Projet de Plan Local d'Urbanisme de Cachan **Commentaires et propositions de l'AQHQOC**

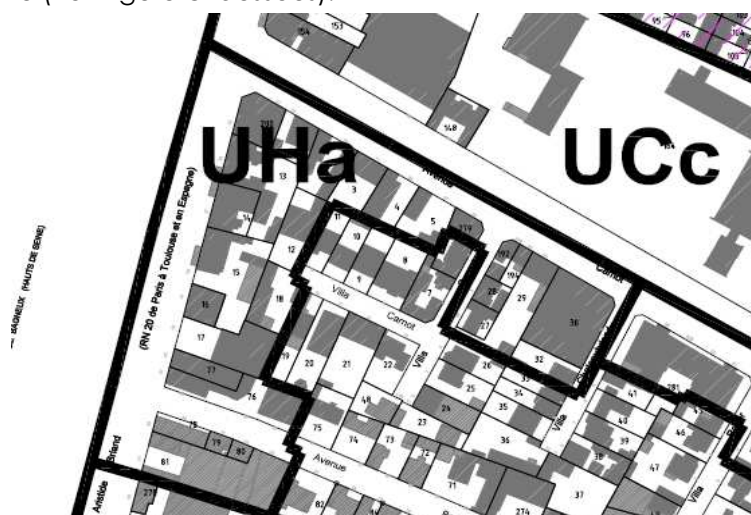
Entre la rue Lavoisier et la rue Ampère, plusieurs parcelles sont incluses dans la zone UHa, sur une profondeur de plus de 80 m, alors que, au nord de la rue Ampère, la zone n'inclut que deux parcelles, sur une profondeur d'une quarantaine de mètres, comme sur une bonne partie de la zone le long de la RD920.

La même situation se reproduit entre la rue des Jardins et l'avenue Benoit Guichon, avec une profondeur de 90 m. L'extension de la zone UH pour suivre le tracé de la parcelle ne se justifie pas : cette enclave serait en contraste fort avec les pavillons environnants.

Fixer la profondeur de la zone UH à 20 m le long de l'avenue Aristide Briand.

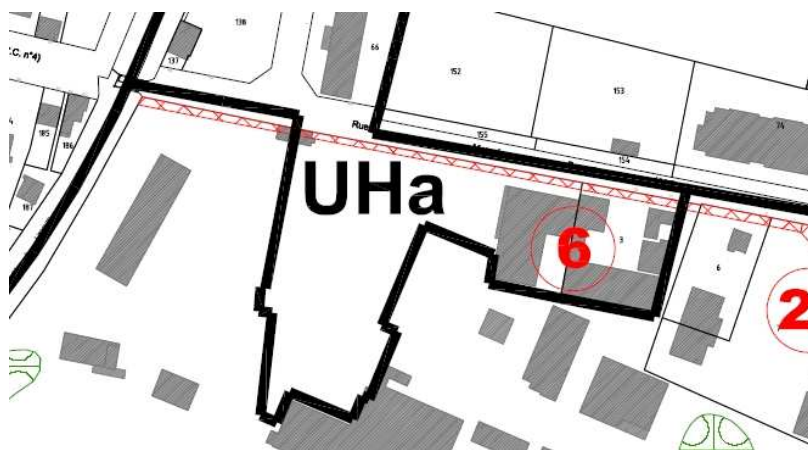
A contrario, sur l'avenue Carnot, la zone UH se réduit par endroits à une vingtaine de mètres, sans justification apparente (voir figure ci-dessous).

Dans le cadre de la demande exposée ci-dessus de passage de l'avenue Carnot de zone UH en zone UCc, fixer à 20 m maximum la profondeur de la zone UCc le long de l'avenue Carnot

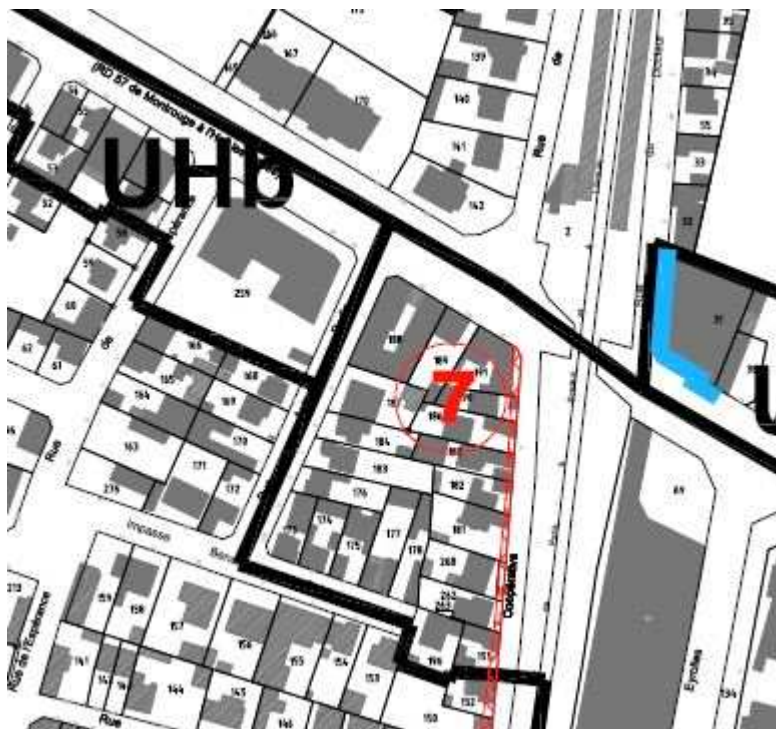
Un autre cas de découpage irrégulier peut aussi être mentionné au sud de l'avenue Marcel Bonnet, du côté de l'ESTP.

La prolongation de la zone UH le long de la rue de la Coopérative et de la rue Auguste Rodin aurait là aussi pour conséquence de créer un bâti très hétérogène au sud de l'avenue Carnot du coté de l'habitat pavillonnaire.
